1 CABEÇOTE EX-030 SEM MATRIZ — a fenda não está aqui; o «copo» que se vê é o bolso dele

3 GEDEON CERTA — O SEU ARQUIVO, INTEIRO — fenda atravessada, cone de entrada, sem funil

5 ONDE A GEDEON CERTA E A JONATHA v27 DIFEREM — diferença de conceito, medida nas duas peças

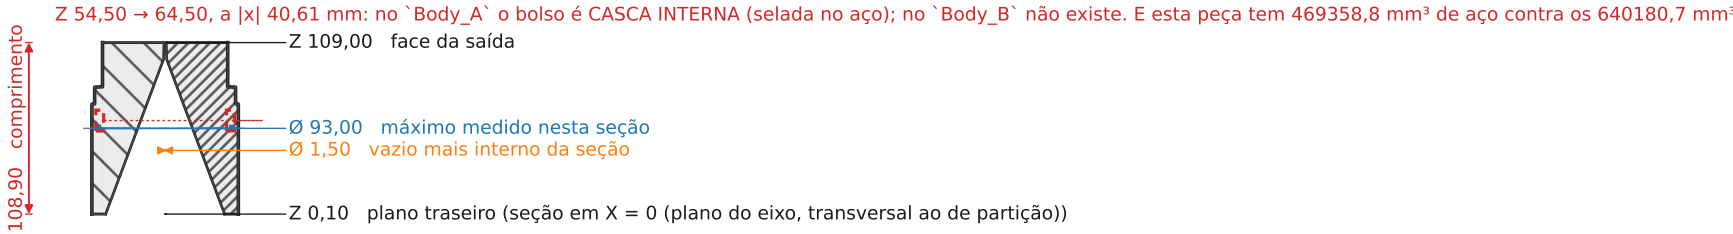
seção medida no STEP `Cabecote\_EX-030\_sem\_flange.step` (1 sólido, 1 casca, 11 faces, 610.588,2 mm³, reimportado e conferido): não há matriz alguma neste arquivo. O cabeçote só fura em escada Ø80 (nariz) → Ø90 (degrau) → Ø95 × 70,00 (o bolso). É essa escada que, em corte, parece o copo da matriz— é o copo em negativo, e é o que faz a matriz passar pelo nariz sem tocar a fenda.

2 GEDEON COMO ENTREGUE (02_/Body_A u Body_B) — 1 sólido com 3 CASCA: bolso de pino selado

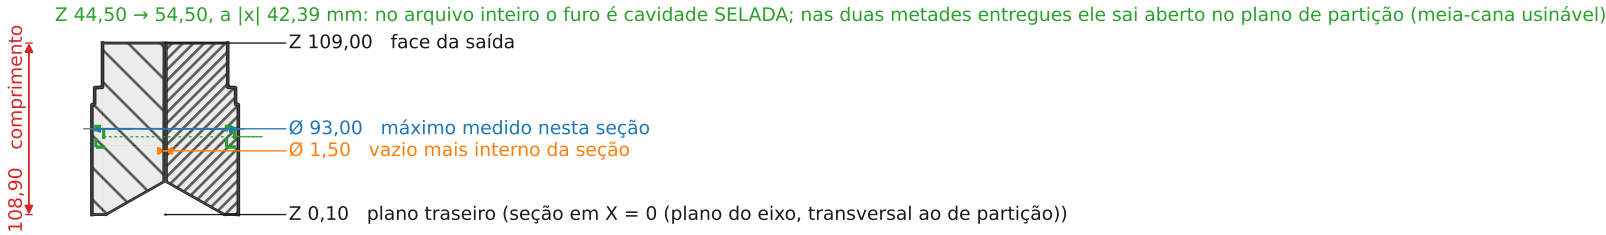
seção medida das duas metades de `02\_CAD\_Modelos\_Historicos/`, abertas SÓ PARA LEITURA (regra 2) e unidas para o corte: Au B = 469358,8 mm³ de aço, caixa Ø93,00 × Z 0..109,00. O retângulo pontilhado é a zona do pino Ø1,78: no `Body\_A` é CASCA INTERNA— cavidade selada dentro do aço, o que abre como «peça corrompida» no CAD e não tem ferramenta— e no `Body\_B` não há bolso nenhum.

4 JONATHA v27 (o master aprovado) — compare com a faixa 3, no mesmo escalonamento

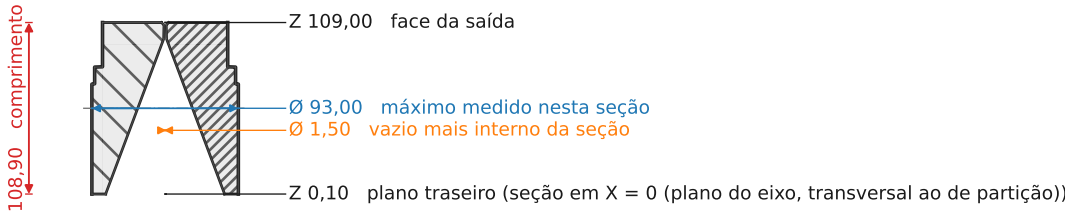
seção medida de `01\_CAD\_MatrizJonatha\_Oficial/MatrizJonatha.step` (2 sólidos, 469001,7 mm³ de aço, cascas [3, 1]). Vista no MESMO escalonamento da faixa 3 para a comparação não ser de memória: a silhueta externa é idêntica porque o envelope é exigência de projeto (Ø93,00 × Z 0..109,00 nas duas). O que as separa é medido na faixa 5: a v27 tem funil escavado no próprio aço (213945,1 mm³ de canal contra 43017,9 mm³ de cone + fenda da Gedeon) e 171224,1 mm³ de aço a menos no total.

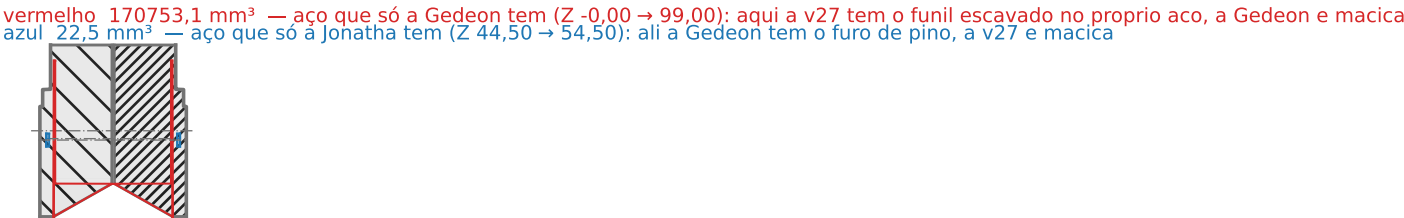
envelope comum as cinco faixas: Ø 93,00 × Z 0..109,00 — o que difere e interno, e e isto que responde "parece identica"

booleanos nos dois sentidos entre `matrizGedeonCerta.step` e `MatrizJonatha.step`, alinhados pela face de saída (Z = 109,00), re-cortados em Y = 0— o plano onde os furos de pino aparecem. Números da PEÇA INTEIRA medida por `gerar\_gedeon\_certa.py`; a hachura é a meia-seção, por isso cada furo aparece uma vez. A diferença não é «funil ampliado»: a Gedeon não tem funil no próprio aço; a convergência a montante é do furo estagiado do cabeçote. Fluxo da Gedeon 43017,9 mm³ contra funil da v27
